敷地前面海域の断層の連動に関する コメント回答

平成26年3月5日
北海道電力株式会社

コメント

敷地前面海域の断層の連動評価に関して、北端部付近の堆積構造、南端部付近の陸域の地質構造に関する見解等も含め追加の説明を行うこと。

音波探査記録及び地質断面図(測線KEM3 音源:エアガン)

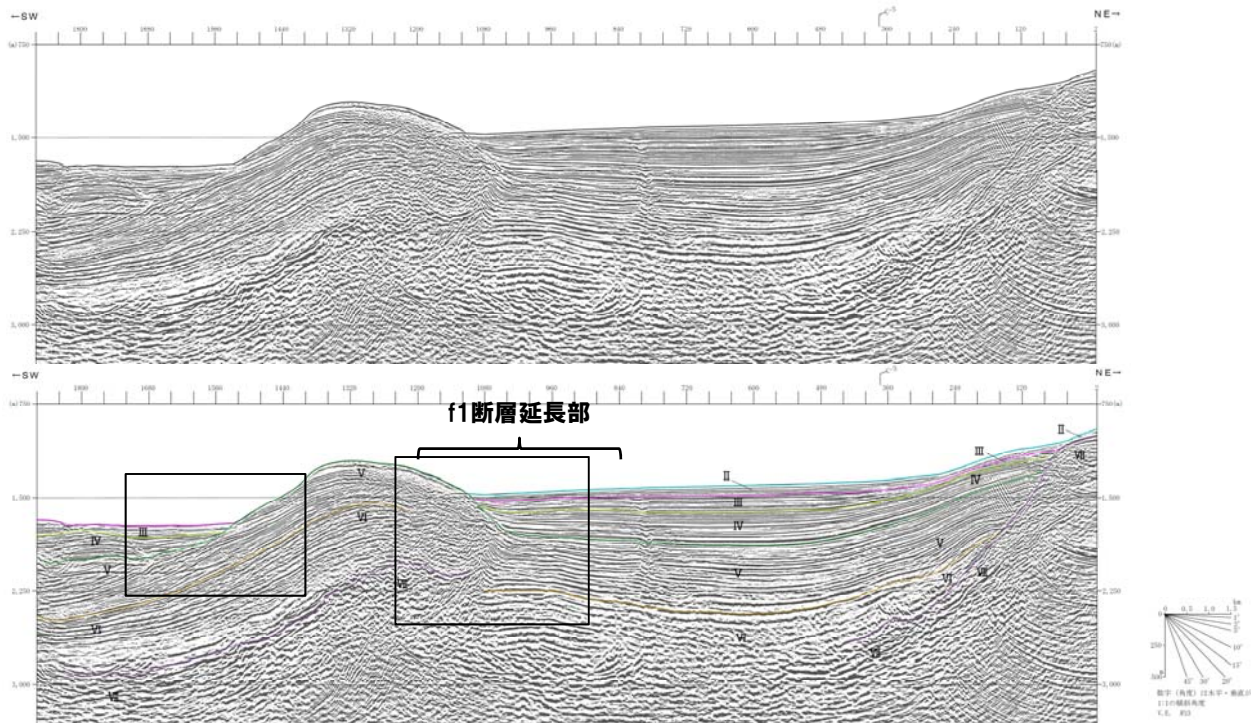
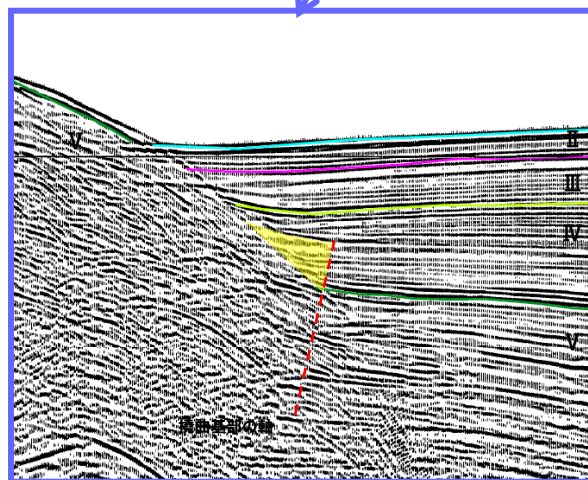
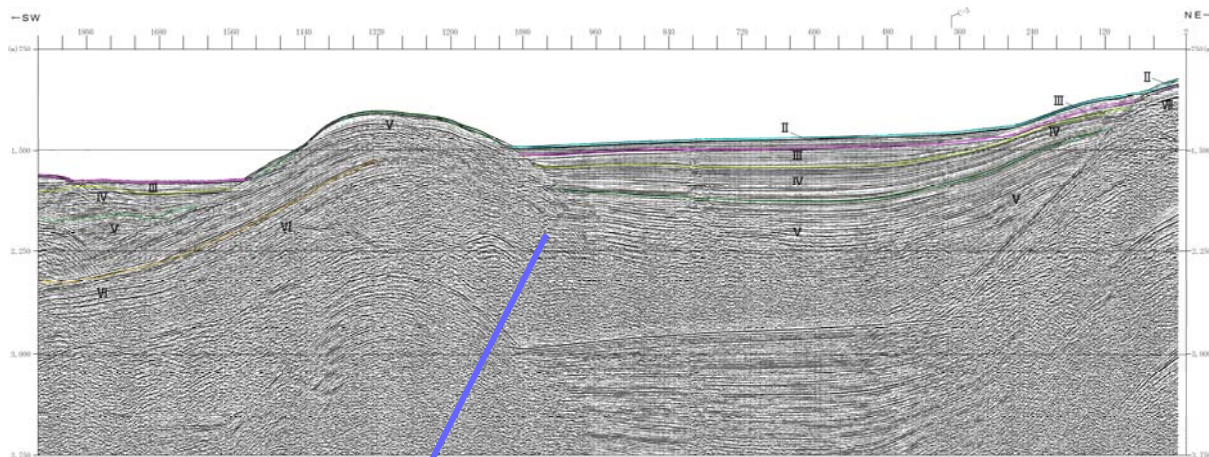
➢ 褶曲の前翼側のV層に変形軸面が認められるが、IV層では不明瞭となる。また、IV層上部以上の地層に層厚の変化は認められない。

➢ 後翼側(測点1,400~1,600)では、III層がほぼ水平に堆積し、層厚の変化も認められない。

音波探査記録及び地質断面図(測線KEM2 音源:エアガン)

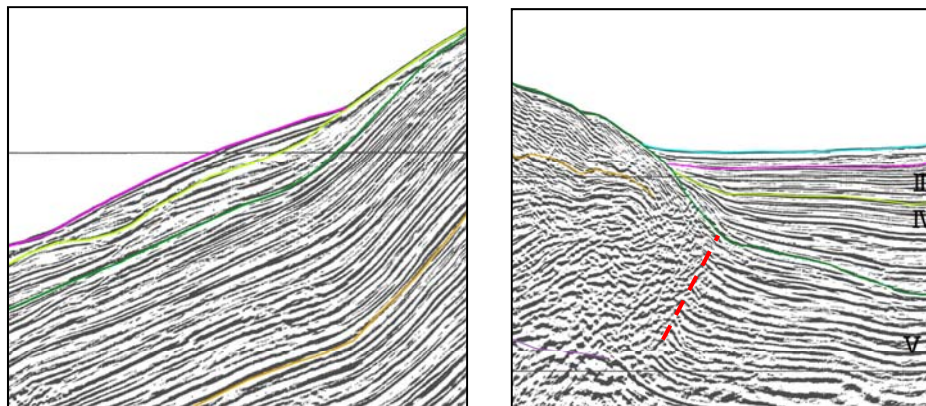
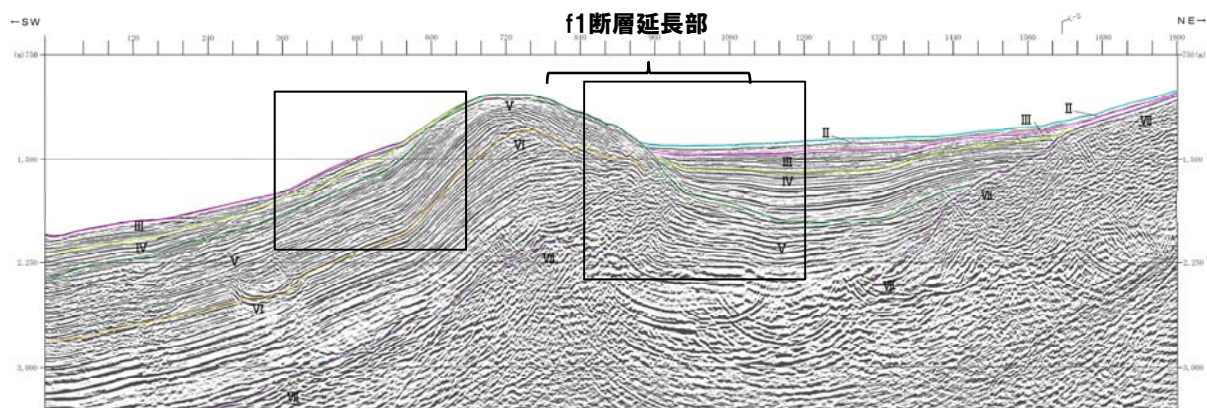
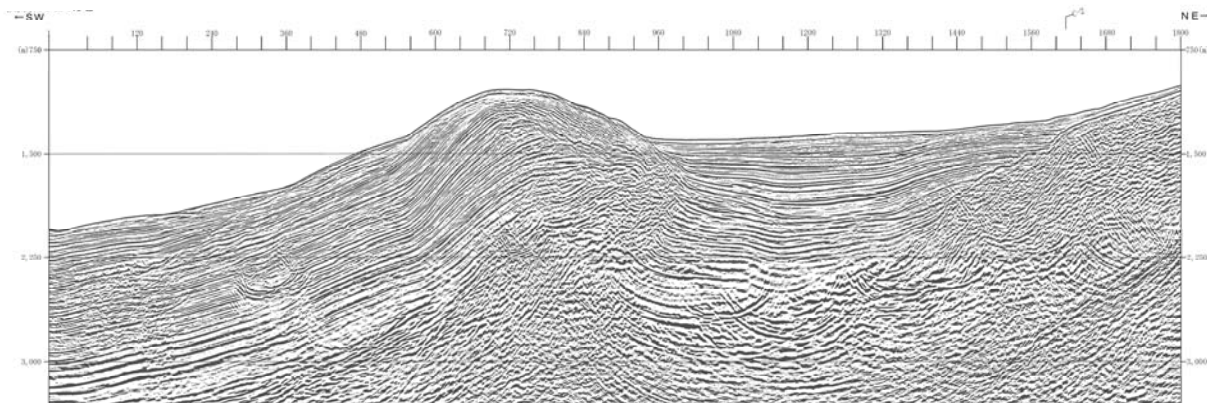
- 褶曲の前翼側のV層に変形軸面が認められるが、IV層では不明瞭であり、III層には変形軸面は認められない。
- 前翼側、後翼側共にIII層に層厚の変化は認められない。

ニアトレース記録(測線KEM2 音源:エアガン)

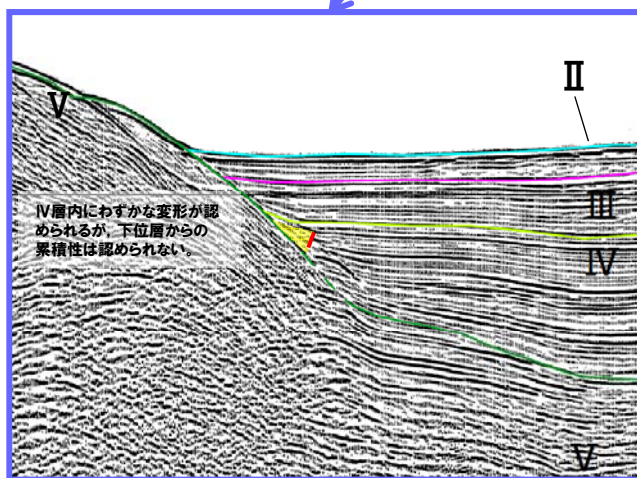
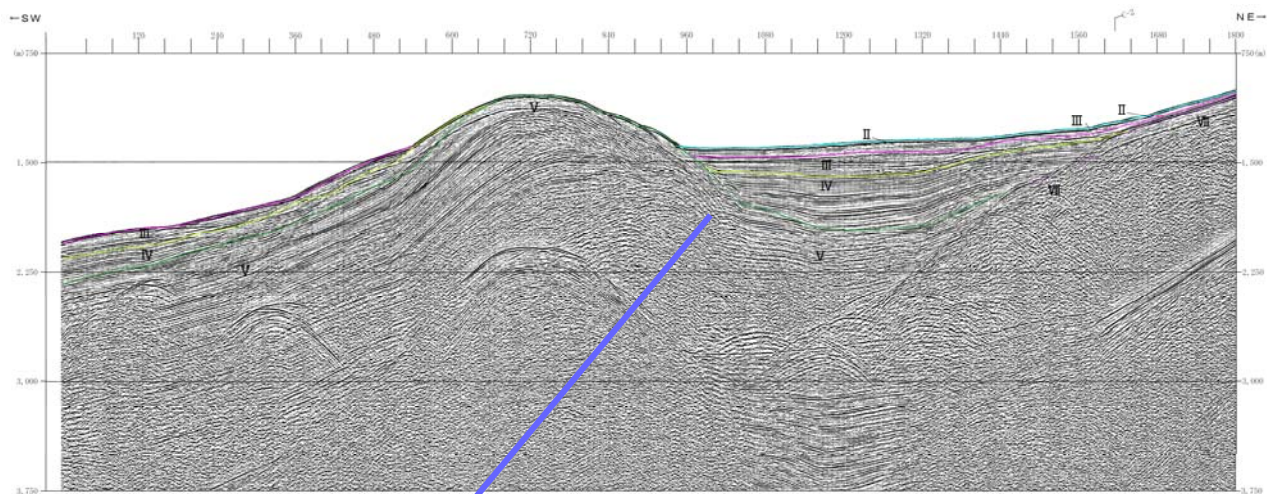
- V層の変形軸面はIV層に連続しない。IV層にわずかな変形が認められるが、下位層からの累積性は認められない。
- III層下部は下位の地層に平行に堆積し、III層上部～II層は、ほぼ水平に堆積している。

音波探査記録及び地質断面図(測線KEM1 音源:エアガン)

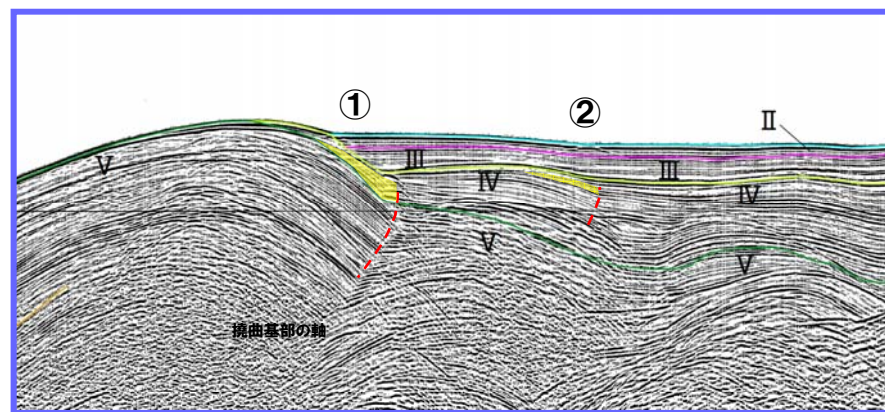
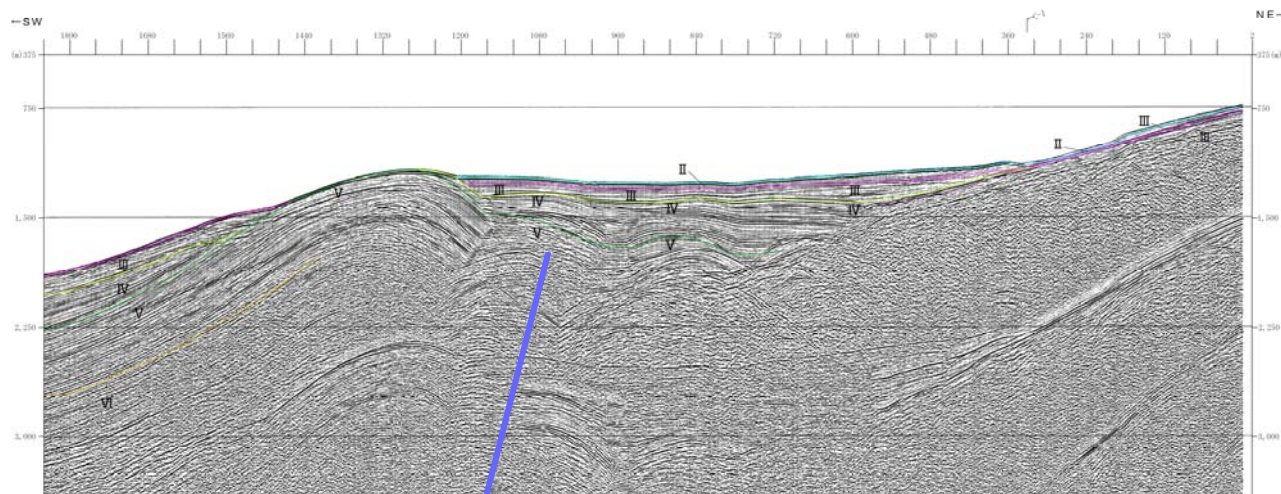
▶前翼側では高まりの基部付近(①)及び堆積盆内(②)に、IV層の変形が認められるが、III層には変形軸面は認められず、また、層厚の変化も認められない。

▶後翼側のIII層に層厚の変化は認められない。

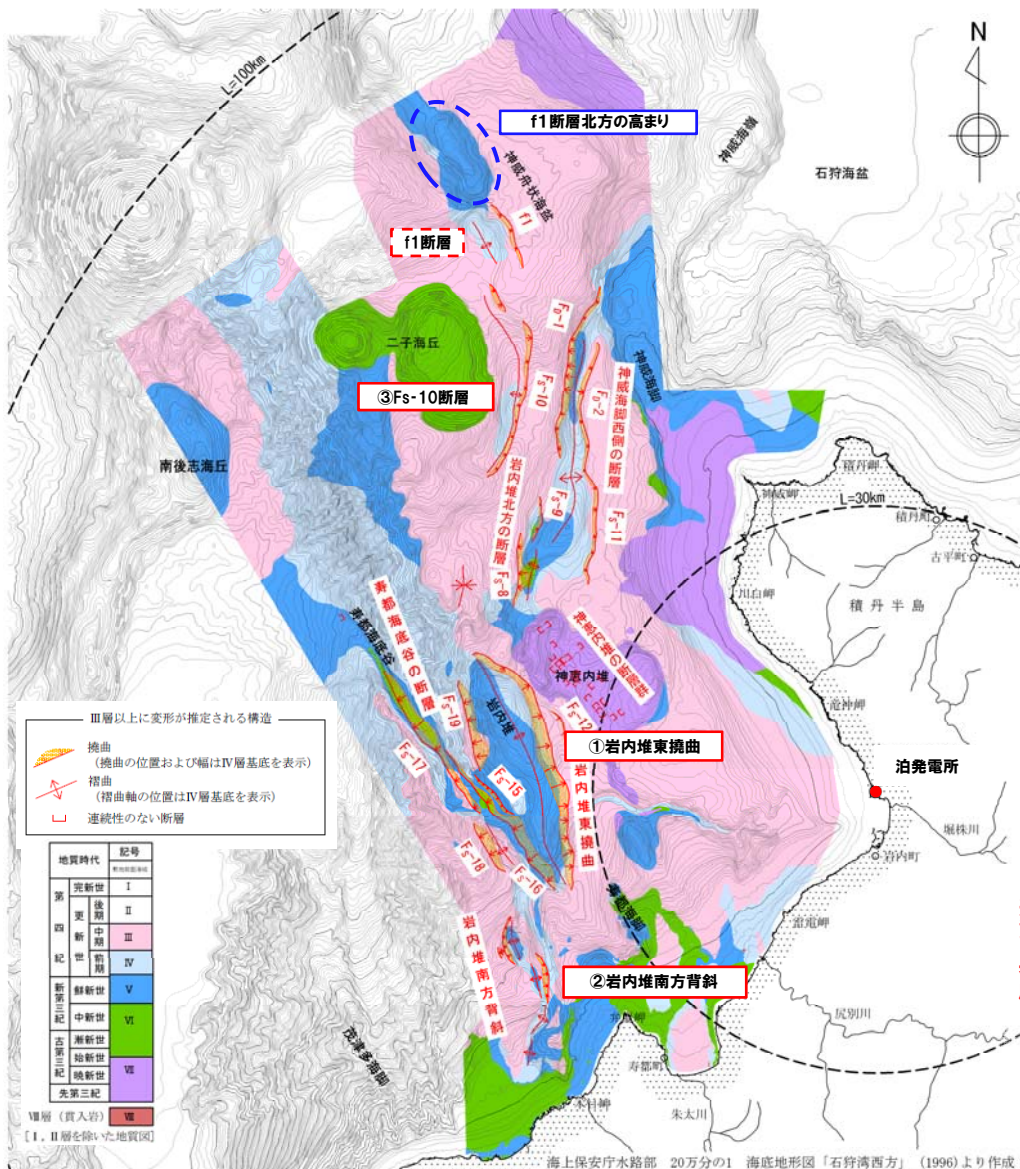
○岩内堆東拗曲, 岩内堆南方背斜, Fs-10断層では, 褶曲構造の前翼または後翼に変形軸面が認められ, 軸面がII層まで及んでいること, III層以下に褶曲に伴う層厚の変化が認められること等から, 後期更新世以降の活動性は否定できない。

○一方, Fs-10断層北方のf1断層は, 前述の断層に比べ, 活動性が不明瞭である。

○さらに, f1断層北方の高まりに関連する褶曲構造は, 褶曲構造の前翼及び後翼に分布するIII層に変形軸面は認められず, 層厚の変化も認められない。

岩内堆東拗曲, 岩内堆南方背斜及びFs-10断層(f1断層含む)は後期更新世以降の活動が否定できない断層であるが, f1断層北方の高まりに関連する褶曲については, III層堆積時(中期更新世)以降の活動性が認められないことから, 連動の対象として考慮しない。
